日栄インテック株式会社
開発事業部 照明・IoT ソリューショングループ
東京都台東区台東 3-42-5 TEL 03-5816-2061

直管型 LED 照明 電源内蔵タイプ モデルチェンジのお知らせ

<変更内容>

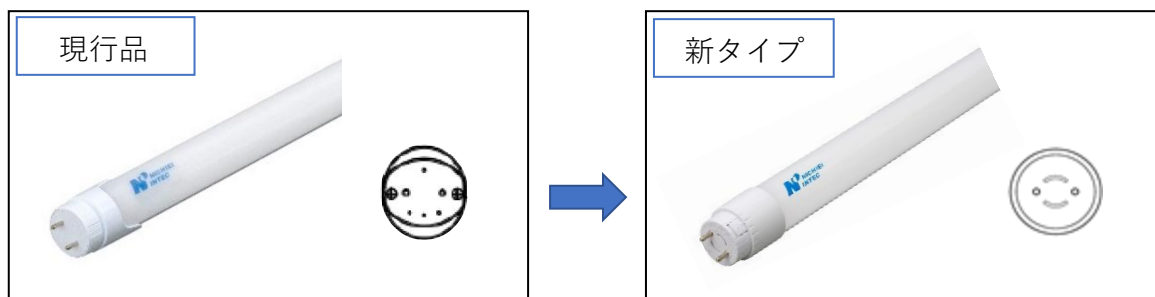
外観及び形状が変更となりました。次項以降に詳細を記載致します。

現行品はチューブが“楕円”ですが、新タイプは“正円” となっております。

2. ソケット形状変更

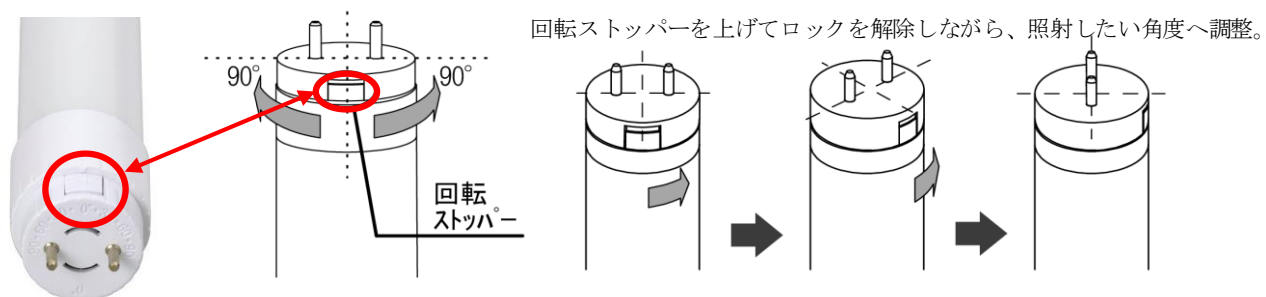
回転口金にストッパーがつき、より施工性が向上しております。
